Keuringsverslag van een elektrische laagspanning- en zeer lage spanningsinstallatie

NIET CONFORM

Straatnaam: Vogelzang
Huisnummer: 14A
Busnummer:
Postcode: 2980
Gemeente: ZOERSEL
Land: België

Controlebezoek van een oude huishoudelijke elektrische installatie van een wooneenheid bij verkoop op vraag van de verkoper volgens (KB 08/09/2019) - AREI Boek 1- 8.4.2. en 8.2.1. en 4.2.4.3.

Afbeelding schakel- en verdeelbord:

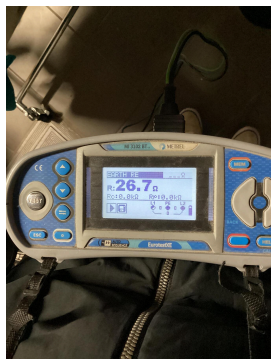
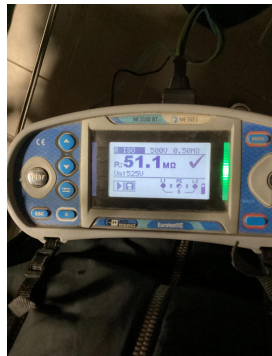
Visueel nazicht (algemeen)	NOK	Directe aanraking	OK	Indirecte aanraking	OK
Aansluitingen	NOK	schema in bijlage door Aceg vzw	NA		
Equipotentiale verbindingen	OK	Doorsnede geleiders	OK		
Continuïteit	OK	Verlichting / toestellen	NVT

- I1.01 Eéndraadschema van de installatie is niet aanwezig. (Boek 1 Afdeling 2.12 - 2.13 en 3.1.2)
- I1.03 Situatieschema van de installatie is niet aanwezig. (Boek 1 Afdeling 2.12 - 2.13 en 3.1.2)

- I5.10 De genaakbare, naakte onder spanning staande delen zijn onvoldoende afgeschermd. (Boek 1 Afdeling 5.1.4. en 4.2.2.3.)
- I8.08 De geleiders van het type VOB moeten in daarvoor bestemde buizen, kabelgoten geïnstalleerd worden. (Boek 1 Onderafdeling 5.2.9.3. en 5.2.9.6.)

- I9.04 De verbindingen dienen verwezenlijkt te worden in borden, verbindings- of aftakdozen, aan de klemmen van schakelaars, contactdozen of verlichtingsarmaturen. (Boek 1 Onderafdeling 5.2.6.1.)

- I9.07 Niet alle contactdozen op LS zijn kinderveilig conform NBN C 61-112-1:2017. (Boek 1 Onderafdeling 1.4.2.3. en 5.3.5.2.)
- I9.12 Stopcontact(en) moet(en) gekozen en geplaatst worden overeenkomstig de uitwendige invloeden. (Boek 1 Afdeling 5.1.4.)
